| <b>Baureferat Ingenieurbau</b><br><b>Abt. Brückenbau</b><br><b>Sachgebiet Bauwerksprüfung</b><br><div style="background-color: black; width: 100px; height: 20px; margin-top: 5px;"></div>                                                                                                                                                                         | <b>Bauwerks-Nr.: 40/67</b><br>zugehörige BW-Nr.<br>Baujahr 1971<br>Prüfbezirk 23 |
| <b><u>Bauwerksbezeichnung:</u></b>                                                                                                                                                                                                                                                                                                                                 | Fußgängerbrücke über die Brudermühlstraße am Fuße des Neuhofer Berges            |
| <b>Einfache Prüfung n. DIN 1076/Abs. 5.2</b>

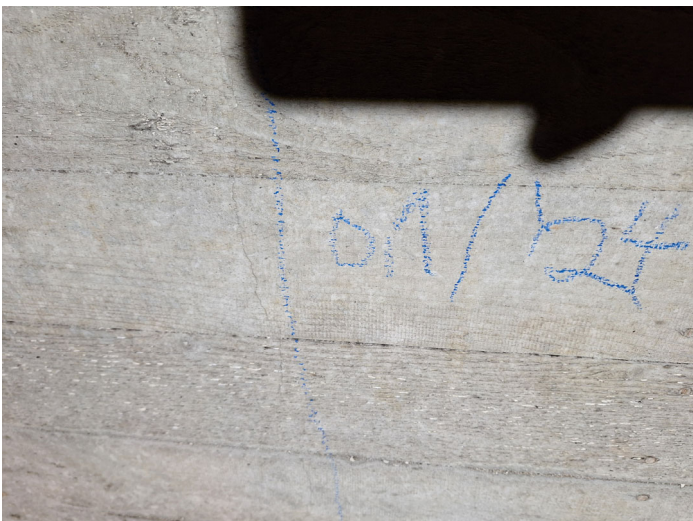
| Lfd. Nr. | Bauteil  | Befund<br>(pro Befund min. 1 Tabellen-Zeile)                                                                                                                                                                                                                                                                                                                                                                                                                                                                                                                                                                                                                                                                                                                                                                                  | V  | Sk | überg.<br>an, am | Bemerkg.,<br>Hinweise<br>(Fotos etc.) |
|----------|----------|-------------------------------------------------------------------------------------------------------------------------------------------------------------------------------------------------------------------------------------------------------------------------------------------------------------------------------------------------------------------------------------------------------------------------------------------------------------------------------------------------------------------------------------------------------------------------------------------------------------------------------------------------------------------------------------------------------------------------------------------------------------------------------------------------------------------------------|----|----|------------------|---------------------------------------|
| 3.2      |          | Die Dichtungsprofile wurden in 2017 auf beiden Seiten durch die [REDACTED] getauscht. Betreuung durch [REDACTED]. Profile sind augenscheinlich dicht. Lediglich am Widerlager Süd zur westlichen Flügelwand eine Feuchtstelle.<br>Von einer regelmäßigen Profilreinigung wird bewußt abgeraten, da die Blechverschraubung gleichzeitig die Klemmung für das Profil ist und durch Öffnen und Schließen eher undicht wird. Tatsächlich verdecken sie ordentlich. Das ist aber besser, als dass sie undicht werden!<br>Folge: Weiter keinen Fremdreinigungsauftrag!                                                                                                                                                                                                                                                              |    | b  |                  | Bild 155, 157, 159, 163               |
